Č.j.: MUML/2026/9902

Identifikátor veř. zak. – profil zadavatele: Systémové číslo: P26V00000016
Evid. číslo zakázky ve VVZ: Z2026-011273
Název veřejné zakázky: **Městské muzeum Mariánské Lázně – stavební práce pro expozici**
Druh veřejné zakázky podle předmětu: Veřejná zakázka na stavební práce (§ 14 odst. 3 zákona č. 134/2016 Sb., o zadávání veřejných zakázek, ve znění pozdějších předpisů, dále také jen „zákon“ nebo ZZVZ)
Druh zadávacího řízení: otevřené řízení §56 ZZVZ
Limit veřejné zakázky: nadlimitní veřejná zakázka
Adresa veřejné zakázky: <https://zakazky.muml.cz>

Vysvětlení zadávací dokumentace

Příloha: schéma provedení

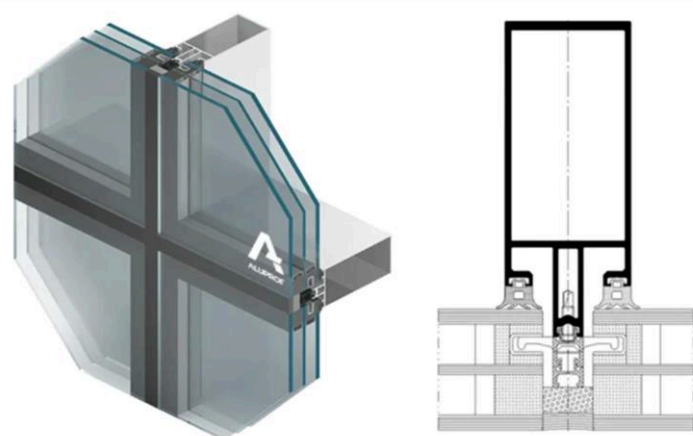
„Dobrý den,
v zadávací dokumentaci, PD - „Muzeum ML_D11_1E_okna.PDF“, se uvádí, že bude provedeno „strukturální zasklení hliníkovým profilem CW50“. Prosíme o upřesnění, zda se jedná o strukturální zasklení s tzn. tmelenou spárkou nebo zde lze použít zasklení tzn. přitlačnou lištou, případně zda je možné použít oba způsoby. Z projektové dokumentace nám to není zcela zřejmé.
Pro pořádek v příloze zasíláme schéma obou provedení.
Děkuji.“

Zadavatel k dotazu sděluje, že projektant nevyločil ani jedno z obou možných řešení. Finální rozhodnutí bude přijato při realizaci na základě předložených materiálů nebo vzorků konkrétních výrobků. Zadavatel předpokládá, že tato skutečnost nemá vliv na cenu příslušné položky. Zadavatel přesto žádá dodavatele, aby příslušnou položku rozpočtu ocenili tak, aby při realizaci bylo možno rozhodnout, které v možných způsobů provedení bude nakonec vybráno.
